BUREAU DE LA CLE DU SAGE ESTUAIRE DE LA LOIRE

*Dossier d'autorisation environnementale – Déclaration d'utilité publique :
Projet d'aménagement urbain de la ZAC du Bas-Chantenay – Nantes
(SYLOA)*

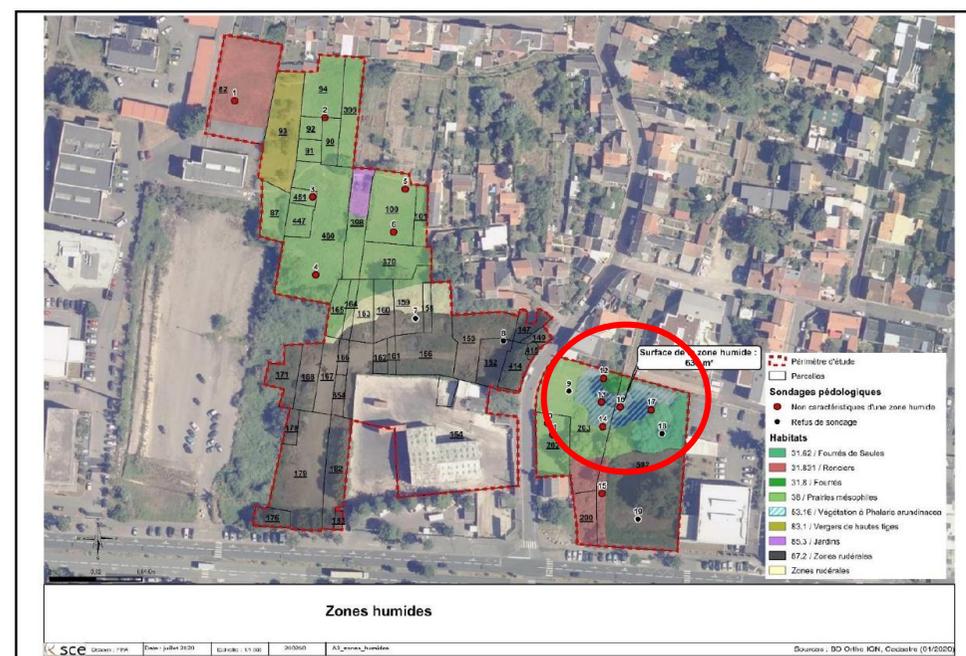
→ **Délimitation d'une zone humide de 630 m² dans une dépression topographique**

Les sondages pédologiques montrent que la zone a possiblement été remaniée (présence de remblais).

« Par conséquent, les fonctionnalités hydrauliques quantitatives et qualitatives sont très limitées. D'autant plus compte tenu de sa position topographique, de sa déconnexion avec le réseau hydrographique primaire et secondaire et de sa petite taille. Cette zone humide ne dispose que d'une fonction de rétention des eaux pluviales. »

→ « Premières préconisations : préservation et maintien de son alimentation hydraulique (récupération des eaux pluviales pour diffusion progressive dans la zone humide) »

→ « Si impossibilité justifiée et avérée de la préservation → compensation à 200% »

- rappeler que si la zone humide est compensée, elle doit l'être au plus près du projet, avec le maintien de ses fonctionnalités

- demander de s'assurer que Nantes Métropole est en mesure de distribuer le volume d'eau potable et de traiter les eaux usées, cumulativement aux autres projets d'aménagement du territoire
- rappeler que si la zone humide est compensée, elle doit l'être au plus près du projet, avec un gain net de ses fonctionnalités.

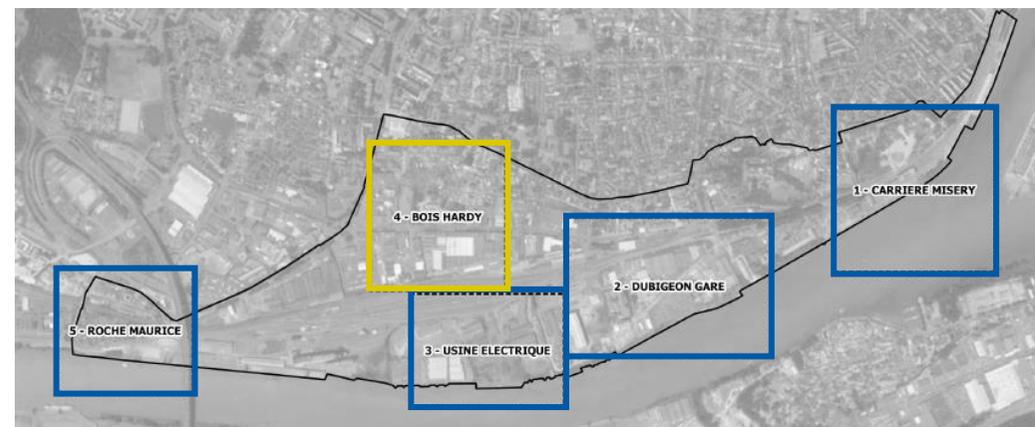
Contrainte avale forte de la Loire (**secteurs 1, 2, 3 et 5**), empêchant toute vidange des réseaux et des mesures compensatoires. Les mesures de gestion des eaux pluviales seront donc dimensionnées sur la base de :

- l'infiltration d'une pluie bisannuelle horaire
- le stockage de l'intégralité de la pluie décennale.

→ L'ouvrage se vidangera suite à la décrue et à la suppression des contraintes aval.

Le secteur du Bois Hardy (**secteur 4**) n'est pas soumis aux fortes influences aval. Le dimensionnement des ouvrages se fera sur la base de :

- un débit de fuite de 10 l/s/ha ;
- une pluie décennale ;
- l'infiltration d'une pluie mensuelle horaire.

Mise en place de **mesures compensatoires alternatives le plus en amont possible** (noue de rétention/régulation)

- Intégration des mesures compensatoires dans des couloirs verts et bleus (à définir au stade AVP – porter-à-connaissance)
- Écoulements préférentiels à surface libre à l'intérieur des lots
- Réalisation de tests d'infiltration au sein des projets au stade des études opérationnelles : « Les volumes de rétention/régulation pourront être fortement réduits au bénéfice de solutions d'infiltration et de noues. »

L'évolution du projet entraîne une diminution des zones imperméables sur le secteur de la carrière Miséry (1) et donc du volet de rétention global du projet.

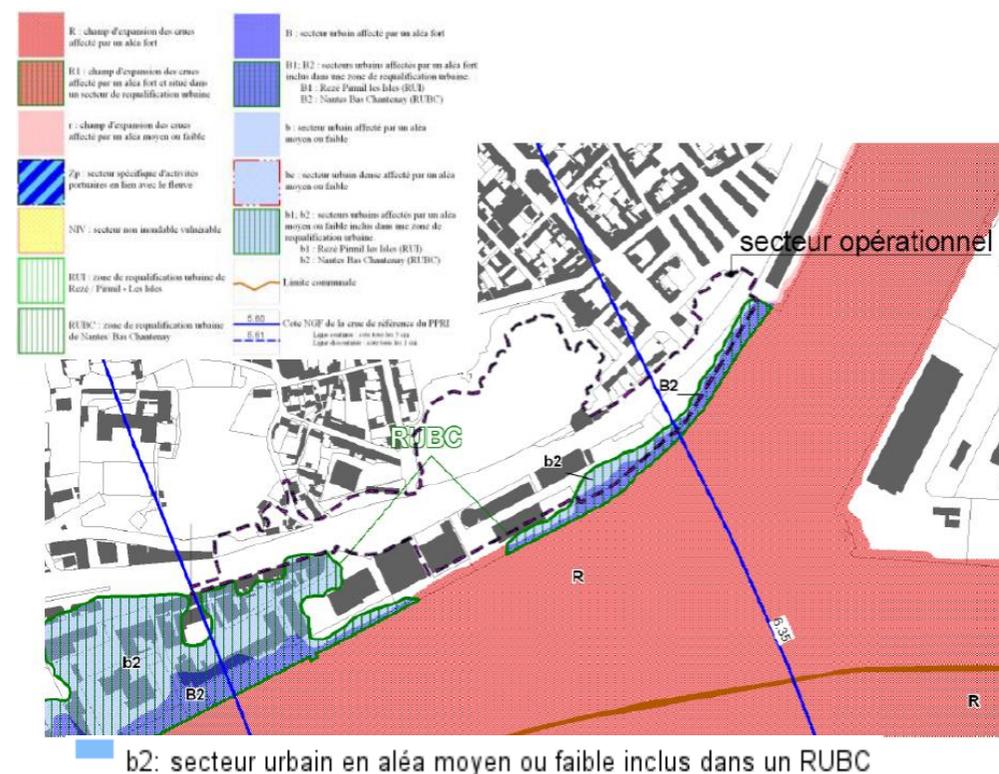
Le secteur de la Carrière situé dans le PPRI Loire Aval de l'Agglomération Nantaise en Zone RUBC (Requalification Urbaine du Bas Chantenay). Une partie du secteur de la Carrière est compris en **catégorie b2 : secteur affecté par des aléas moyen (hauteur de submersion comprise entre 0,5 m et 1 m)**

La destination d'usage du secteur : Concevoir un quartier non isolé en période de crue – Concerne uniquement les constructions à usage d'habitation et d'hébergement hôtelier → pas de construction de ce type sur le secteur de la carrière Miséry

Gestion de l'hydraulique : Les modelés de terrain de l'opération ne doivent pas porter atteinte au libre écoulement des eaux ni au volume d'expansion des crues initial de l'ensemble de la zone RUBC → Aucun remblaiement ne portera atteinte aux volumes d'expansion des crues.

Conception des réseaux demeurant opérationnels en période de crue significative de la Loire : Les 2 exutoires des eaux pluviales bénéficieront de clapets anti-retours.
